Service Public d'Assainissement Non Collectif

Diagnostic de fonctionnement du système d'assainissement

Contrôle réalisé par **Théo FASSEUR** le **10/02/2023**

Section et n° de parcelle : **A 941**

Référence cadastrale : A 941

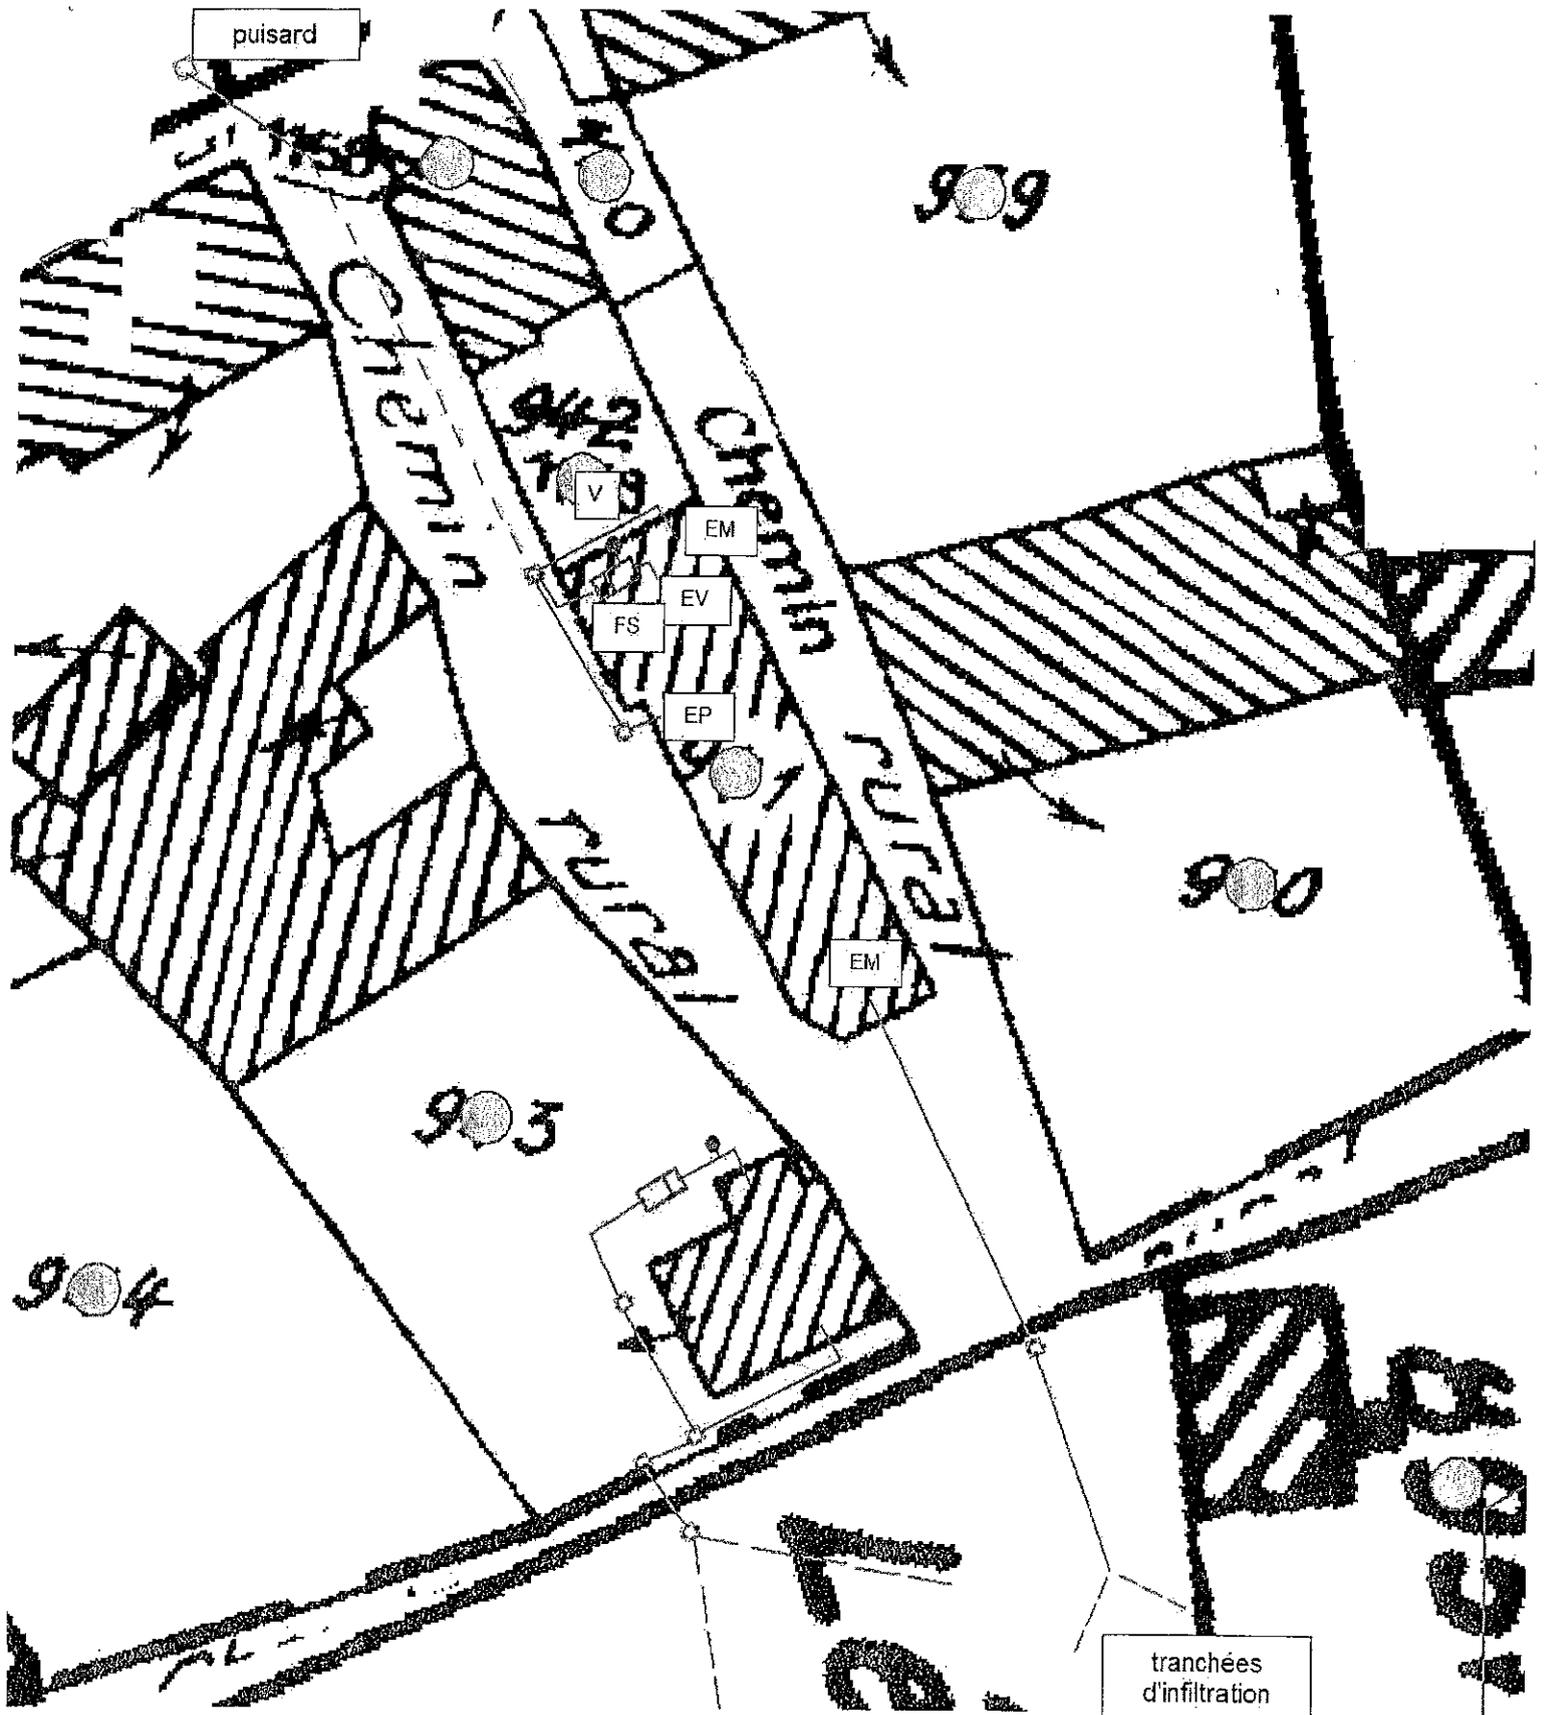
- Aucun regard n'étant présent en début et fin de tranchées, je ne peux présumer du bon fonctionnement. Aucune résurgence constatée lors de cette visite.

- Un puisard n'est pas un système de traitement des eaux usées (surface, profondeur, et granulométrie des matériaux inadaptées). Il serait préférable d'installer un système de traitement conforme.

- Système de traitement inconnu, sans regard de visite.

- Absence de regard indiquant l'existence ou le bon fonctionnement et le dimensionnement du système de traitement.
- Traitement de longueur inconnue.
- Ventilation de fosse non conforme.
- Absence de traitement des eaux usées : rejet en surface, présence d'un puisard.
- Système de traitement inadapté à la nature du sol.

- **Retrouver ou mettre en place des regards d'accès au début et à la fin du traitement.**
- **Installer une ventilation de fosse conforme.**
- **Mettre en place un système de traitement correspondant à la nature du sol rencontré.**
